12.11.2020

Wasserrechtliche Erlaubnis zur Niederschlagswasserbeseitigung der Liegenschaften Vor dem Haldenwald 1 und 3, 78609 Tuningen

Az.: 43-US/Mü 701.52, TON: 3265230001042

Bild 1: RRB Auslaufbauwerk mit Drossel Beckenüberlauf am 12.08.2020

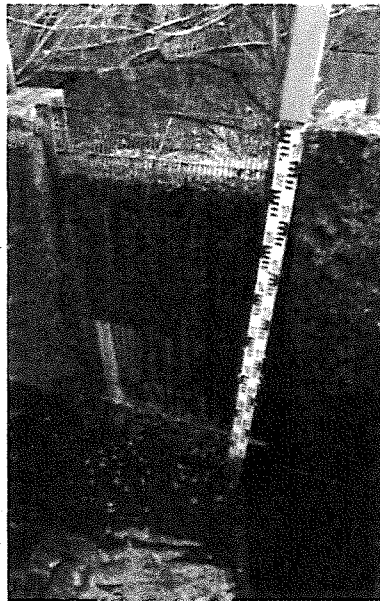
Situation RRB (Regenrückhaltebecken), hier Drossel-Ablaufbauwerk am 12.08.2020 /29.09.2020

OK 750,75 müNN, Dammfußabdichtung
jedoch nur bis 750,25 müNN gemäß
Plan 20.03.1992 (s.u.)

Schwelle Becken-Notüberlauf RRB, 750,50 müNN

Weiterführende Ableitung DN1000 unter
Damm A 81, Rohrsohle 748,81 üNN
(gemäß Plan 1992)

Drossel DN 150 Qsoll=20 l/s
RS=749,00 müNN
Q bei 749,25 = 21 l/s
Q bei 750,25 = 55 l/s

Schwelle Beckenüberlauf RRB ,
→ Dauerstauniveau bei ca. 750,25
müNN

Festgestellte Defizite an der Regenrückhaltung (RRB):

- 1) RRB hat ab einem Einstau von 25 cm (von 85 cm) keine Drosselfunktion mehr.
- 2) Durch die Erhöhung des Dauerstaus hat die best. Rohrdrossel DN150 einen wesentlich höheren Abfluss (bei 750,25 ca 52 l/s)
→ Drossel ist auf 20 l/s einzustellen z.B. Schieber/ Wirbeldrossel nachrüsten (hängt von der künftigen Einstauhöhe ab)
- 3) Bei einer Beibehaltung des Einstauzieles von über 750,25 müNN und des Einstauziel über 750,25 müNN ist die Dammbabdichtung gegen die Damm der A 81 anzupassen. Gemäß Plan vom 23.02.1992 endet diese bei einem Niveau von 750,25 müNN !
